Keuringsverslag van een elektrische laagspanning- en zeer lage spanningsinstallatie

NIET CONFORM

Straatnaam	Mechelsesteenweg
Huisnummer	418
Busnummer	
Postcode	1800
Gemeente	Vilvoorde
Land	België

Controlebezoek van een oude huishoudelijke elektrische installatie van een wooneenheid bij verkoop op vraag van de verkoper volgens (KB 08/09/2019) - AREI Boek 1- 8.4.2. en 8.2.1. en 4.2.4.3.

Afbeelding schakel- en verdeelbord:

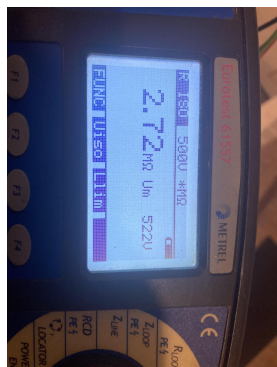
11.01 Eéndraadschema van de installatie is te voorzien en/of te vervolledigen. (Boek 1 Afdeling 2.12 - 2.13 en 3.1.2 en 9.1.2)

11.02 Situatieschema van de installatie is te voorzien en/of te vervolledigen. (Boek 1 Afdeling 2.12 - 2.13 en 3.1.2 en 9.1.2)

13.09 Een demonteerbaar aansluitstuk (aardingsonderbreker) moet steeds gemakkelijk bereikbaar zijn. Kelder vol materiaal (Boek 1 Onderafdeling 5.1.5.1. en 5.4.3.5.)

15.02 De aanduiding van de stroomkringen en/of apparatuur, aansluitklemmen, enz dient aangebracht of vervolledigd te worden. (Boek 1 Onderafdeling 3.1.3.1. en 3.1.3.3.A. en 5.1.6.1)

15.09 De genaakbare, naakte onder spanning staande delen zijn onvoldoende afgeschermd. (Boek 1 Afdeling 5.1.4. en 4.2.2.3.)

15.13 De nominale spanning dient duidelijk vermeld te worden op een oordeelkundig gekozen plaats. (Boek 1 Onderafdeling 3.1.3.3.)

nota/note 13 De aardspreidingsweerstand kon niet gemeten worden. Deze dient bij voorkeur kleiner te zijn dan 30ohm.
